## PROJEKT STAŁEJ ORGANIZACJI RUCHU

**TEMAT:** Oznakowanie do wprowadzenia po wykonaniu chodnika w pasie drogi powiatowej nr 1329D w miejscowości Domanowice na odcinku od zabudowań od strony Trzebnicy do skrzyżowania z drogą powiatową nr 1331D

Nr DTiZP/434/37/23

## **ZATWIERDZENIE Nr 367/2023**

Schemat wyniesionego przejścia dla pieszych - liniowy próg zwalniający płytowy U-16c

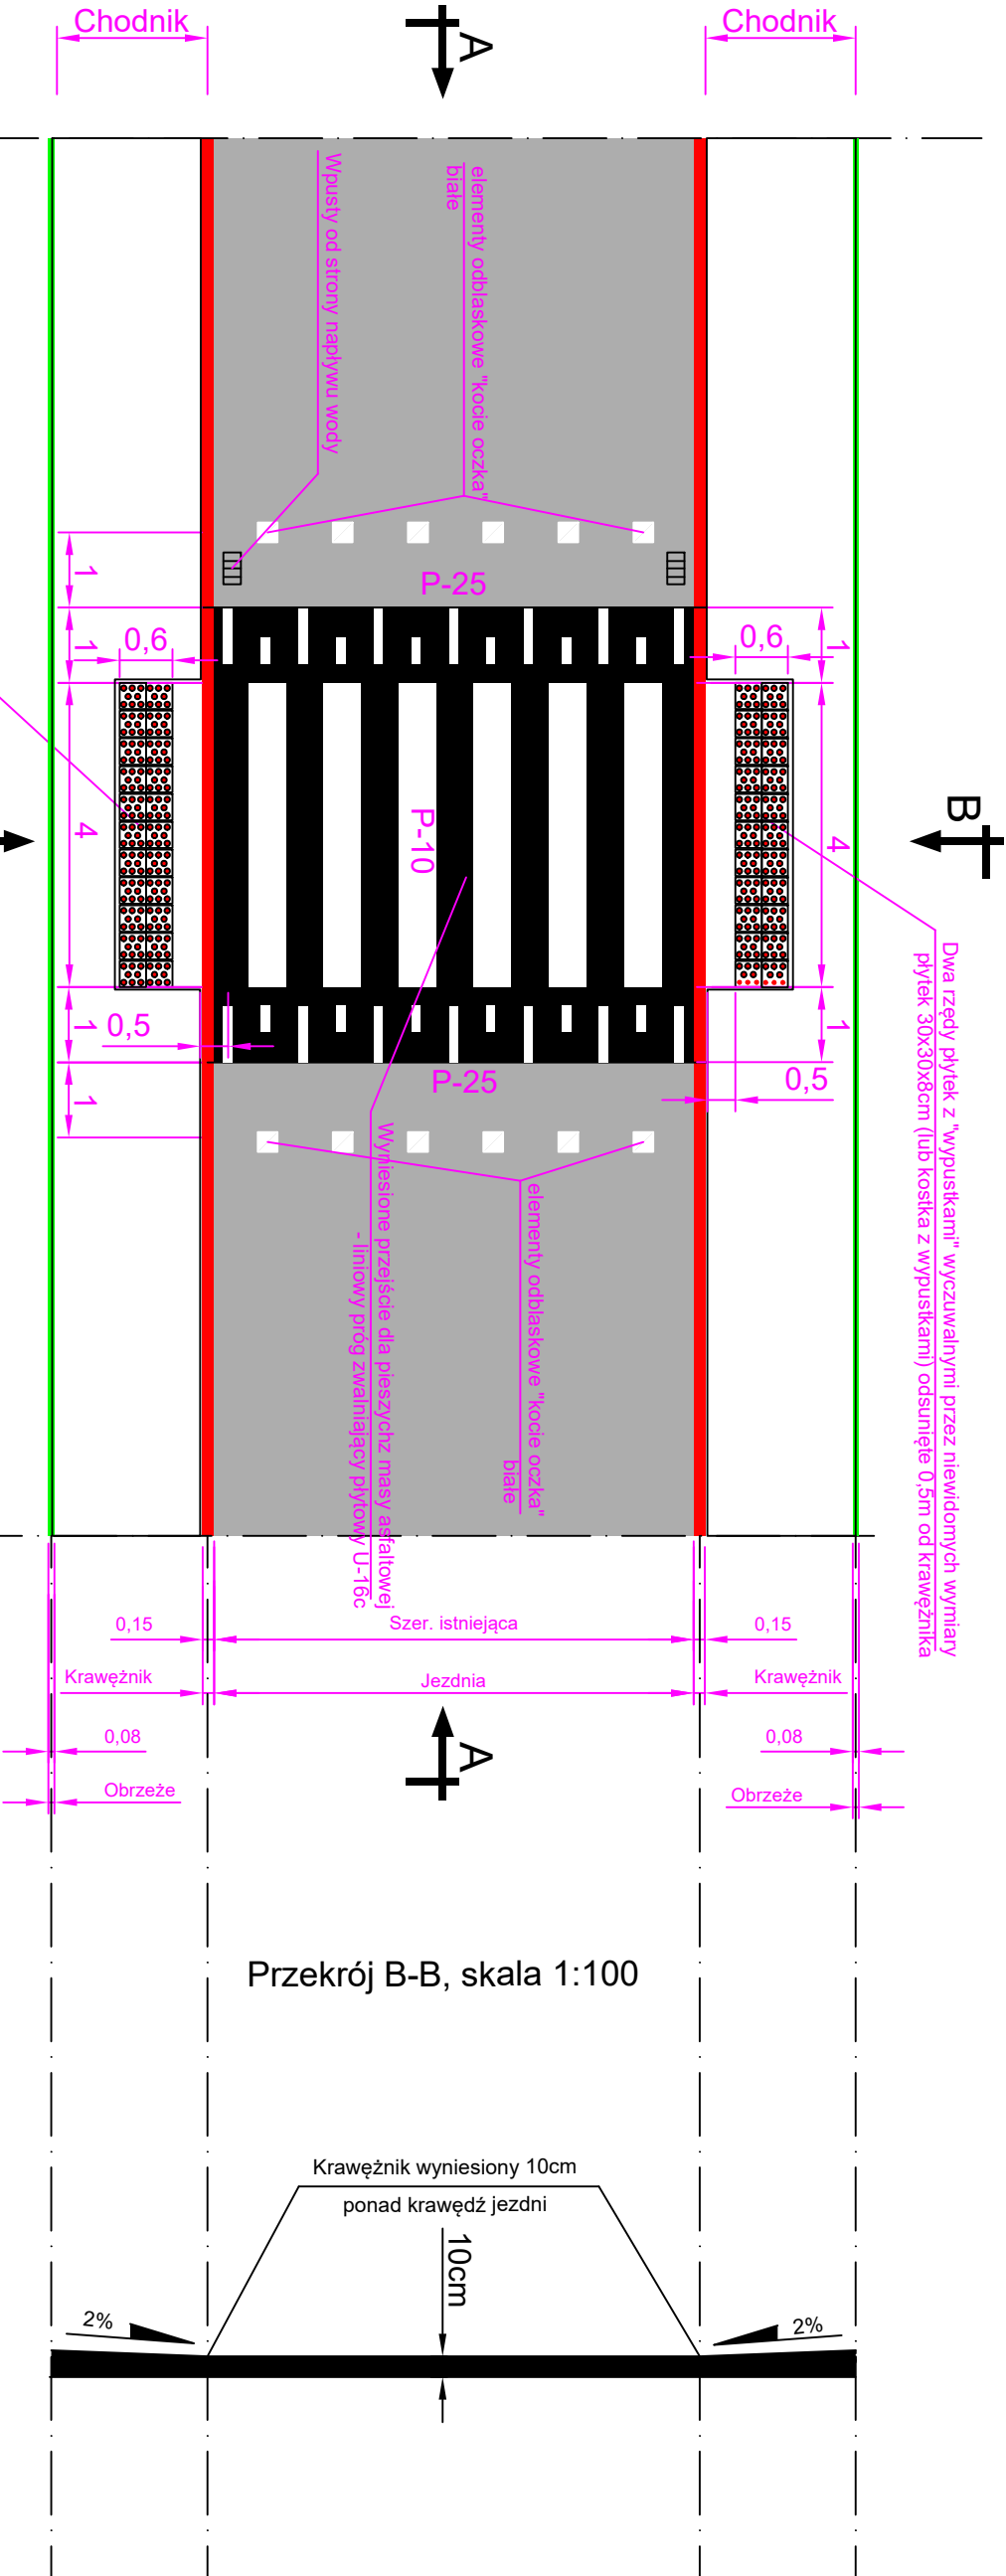
1. W miejsce projektowanego przejścia dla pieszych na progu U-16c, po przejechaniu przez przejście, zastosować znaki B-34 odwołujące znaki B-33.
